RESOLUCIÓN N° 002092 (24 SEP. 2024)

“Por la cual se resuelven unos recursos de reposición interpuestos en contra de la Resolución 1351 del 5 de julio de 2024 y se toman otras determinaciones”

Por medio de la Resolución 1351 del 5 de julio de 2024, esta Autoridad Nacional autorizó la modificación de la Licencia Ambiental otorgada mediante Resolución 1326 del 05 de agosto de 2020 (modificación 1 de la Licencia Ambiental del proyecto UPME 01 de 2013 (Soacha – Tequendama).

Figura 1 Ubicación de la plaza de tendido 2 sobre la unidad de cobertura de otros cultivos transitorios

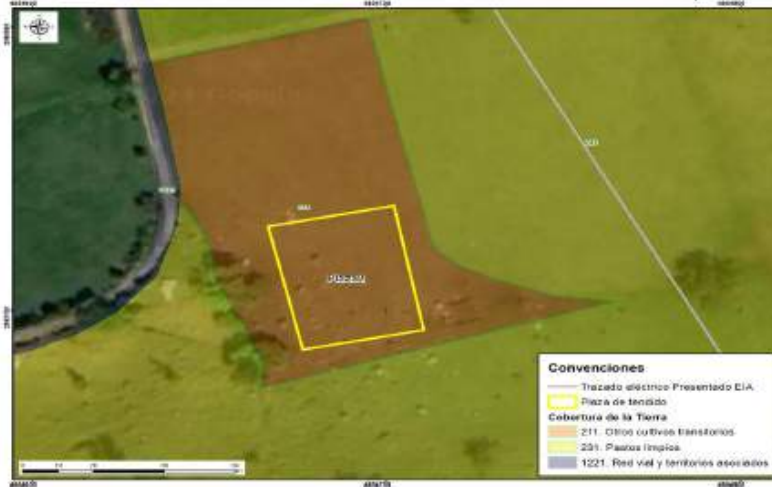
Conforme lo establecido en la zonificación del DMI, adoptada en la Resolución 1596 del 2 de junio de 2006, la plaza de tendido 2 se ubica dentro en una zona de producción y subzona agroforestal sostenible y una zona de protección absoluta. No obstante, tal y como se referenció en el complemento al EIA, dicha área se encuentra dentro de una cobertura de cultivos transitorios (Ver Figura 1 y Fotografía 1), razón por la cual, no es necesario realizar mantenimiento tipo rocería o aprovechamiento forestal. Al no realizarse estas intervenciones no se afectarán los valores de conservación de estas zonas establecidos en la zonificación del área protegida, según se observan en las siguientes imágenes:

Figura 3 Coberturas Plaza de tendido 9

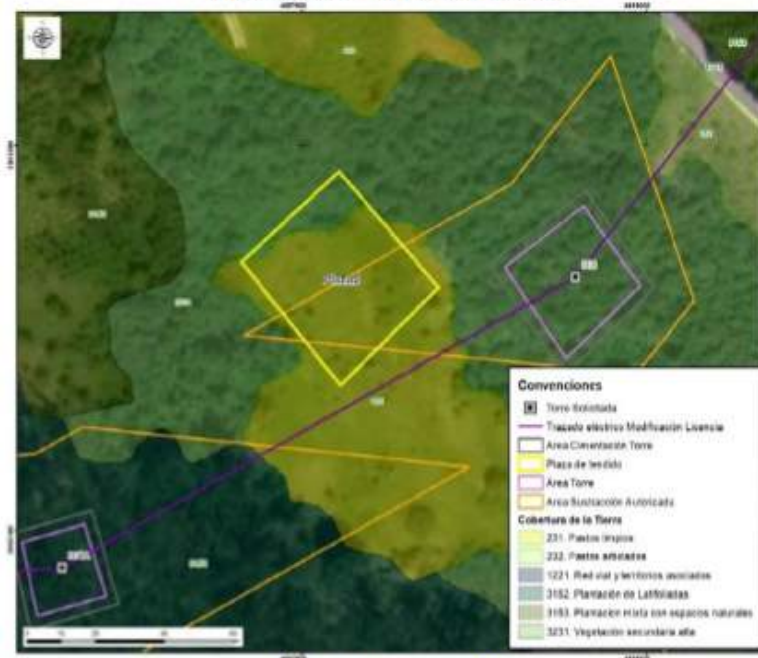
En consecuencia, el acceso Acc-307A-PT98 es necesario para acceder a la plaza con el fin de ejecutar las maniobras que hacen parte de la actividad del tendido. Con relación al argumento de ANLA de que el acceso se encuentra en un área no sustraída nos pronunciaremos más adelante en las consideraciones del acceso 307A-PT98.

En las siguientes figuras se presenta la cobertura actual de la plaza de tendido y el área donde se localiza:

Figura Cobertura Acc-306

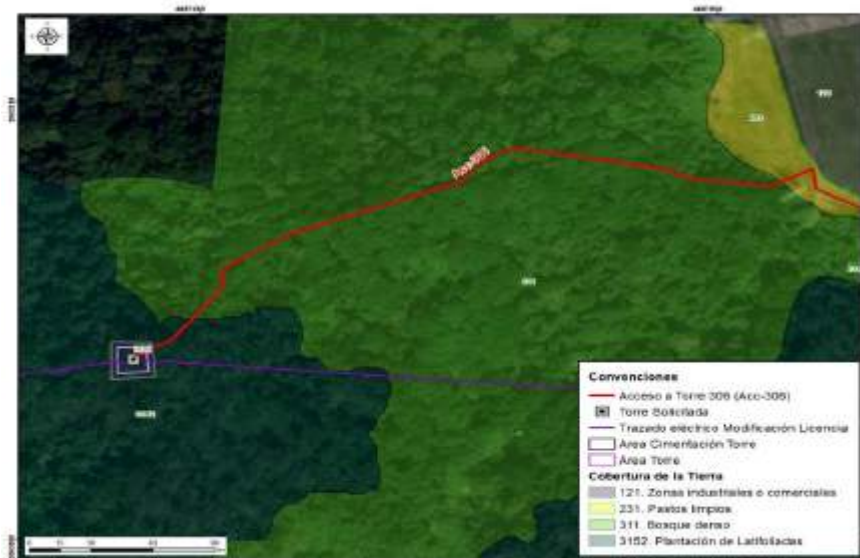
cobertura de bosque denso y de plantación latifoliadas que permite llegar al sitio de torre 306, tal y como se observa en las siguientes figuras.

Figura 24 Acc-309 en la zonificación y sub-zonificación del DMI

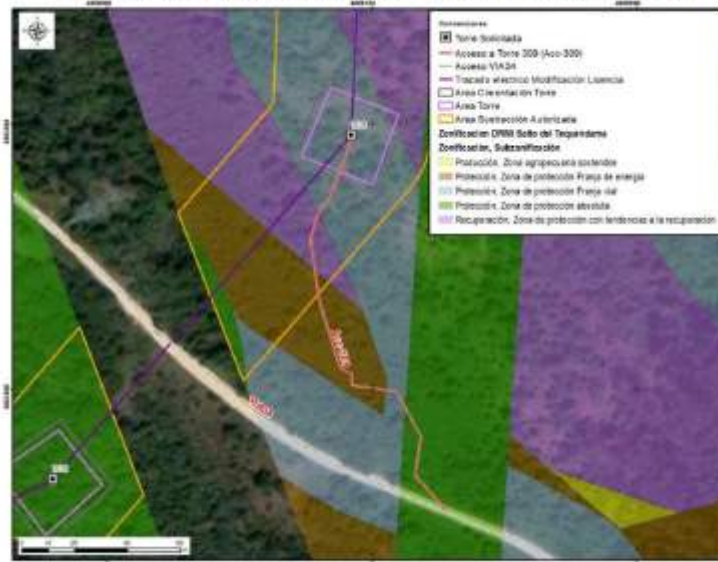
En cuanto a los primeros 107,40 m del acceso, respecto de los cuales la autoridad señala que no cuentan con sustracción, se aclara que 45,90 m se encuentran en subzona de protección absoluta, 9,77 m en subzona de protección franja vial, y 51,73 m en subzona de protección franja de energía. Sobre los 45,90 m que se ubican en subzona de protección absoluta no se realizarán actividades de rocería. Adicionalmente, este tramo se ubica en una cobertura de plantación mixta con espacios naturales que permite el paso peatonal y sobre el cual no es necesario aprovechamiento forestal; sobre los 61,50 m restantes si se observa necesario realizar un mantenimiento tipo rocería con el fin de ejecutar las actividades de construcción y montaje de la torre 309.

Figura 26 Coberturas Acc-310

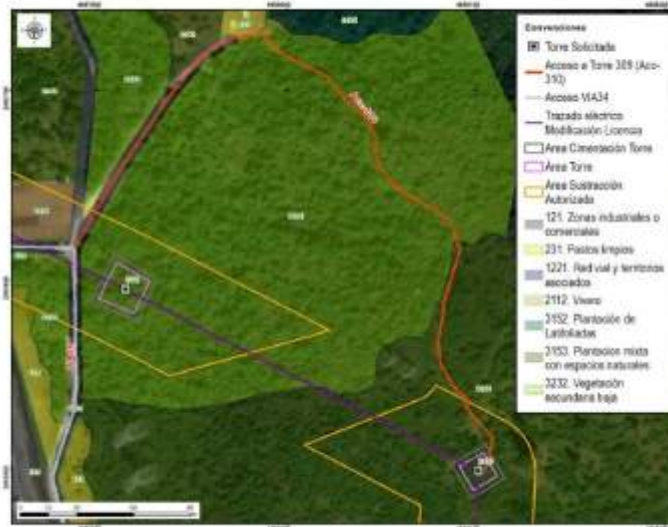
De acuerdo con las condiciones del acceso, es relevante aclarar a la autoridad que este no requiere solicitud de permiso de aprovechamiento forestal. Al respecto, se considera técnicamente que el acceso sendero está intervenido del Bosque Renace, aspecto que no hace necesario realizar mantenimientos tipo rocería como tampoco aprovechamiento forestal para este tramo. Sin embargo, los últimos 40 metros del acceso proyectado para llegar al sitio de torre se encuentra en cobertura de plantación mixta con espacios naturales en los cuales se requiere actividades de rocería para el ingreso de materiales y equipos para la construcción de la torre, como se mencionó en la tabla 3-8 Descripción de accesos a sitios de torre del complemento del EIA.

Figura 34 Acc-312 en la zonificación y sub-zonificación del DMI

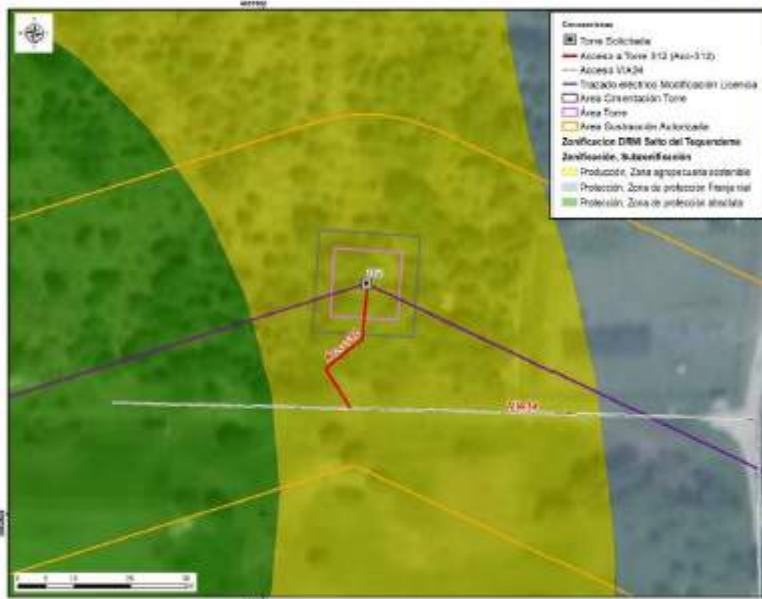
El camino/sendero ACC-312 se encuentra sobre cobertura de plantación mixta con espacios naturales, en el cual no es necesario tramitar el permiso de aprovechamiento forestal. Por el tipo de cobertura, tampoco se requieren actividades de mantenimiento tipo rocería, pues las características de la vegetación del acceso y el ingreso de los materiales y equipos para la construcción y montaje de la torre 312 se realizará de manera peatonal, como se menciona en la tabla 3-8 Descripción de accesos a sitios de torre del capítulo 3. Descripción del proyecto del complemento del EIA. Asimismo, la longitud es de aproximadamente 26.50m hasta el sitio de torre, razón por la cual, no se justifica un

Respecto a lo señalado por ANLA frente a la discrepancia entre lo mencionado en el capítulo 3 del complemento del EIA sobre la rocería planteada y lo presentado en el MAG, se aclara que por las características del terreno mencionadas anteriormente no se realizarán actividades de mantenimiento tipo rocería. Por lo tanto, la diferencia advertida por la autoridad obedece a un error involuntario consignado en el MAG.

Figura 1 Área de influencia total para el proyecto

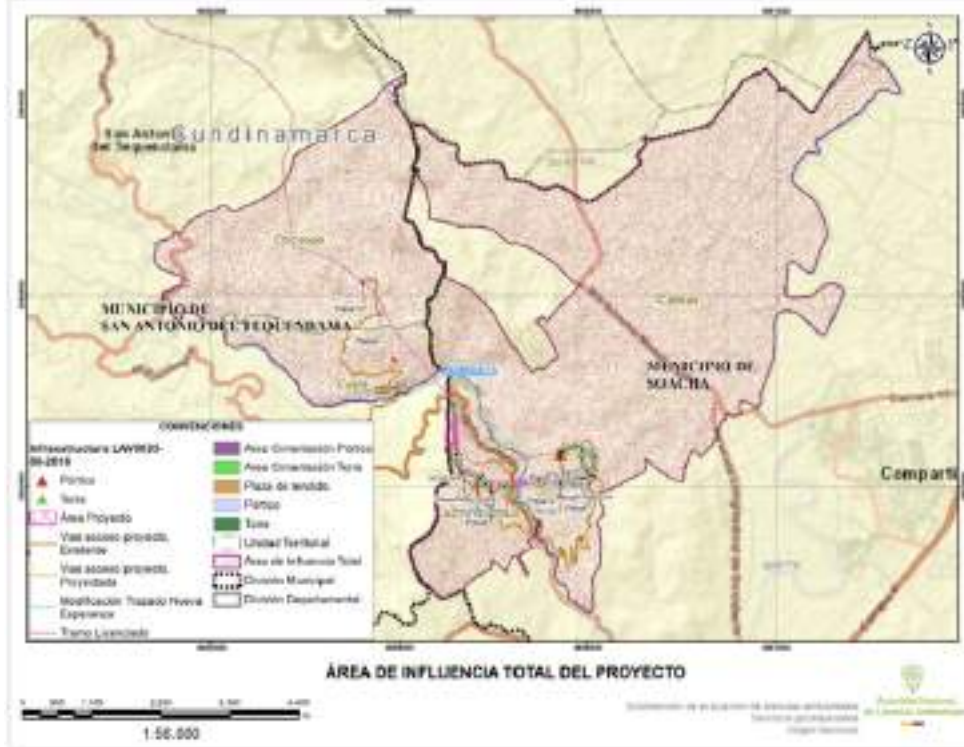
Frente a lo expuesto el Equipo Evaluador Ambiental de la ANLA, realizó la verificación de la información considerada en el concepto técnico 4703 del 05 de julio de 2024 que sirvió de sustento para emitir la Resolución 1351 del 5 de julio de 2024, en el cual señala que el área de influencia total del proyecto incorpora las Veredas San Francisco y Canoas en jurisdicción del municipio de Soacha; y veredas Cúσιο y Chicaque en el municipio de San Antonio del Tequendama, como se presenta en la siguiente figura:
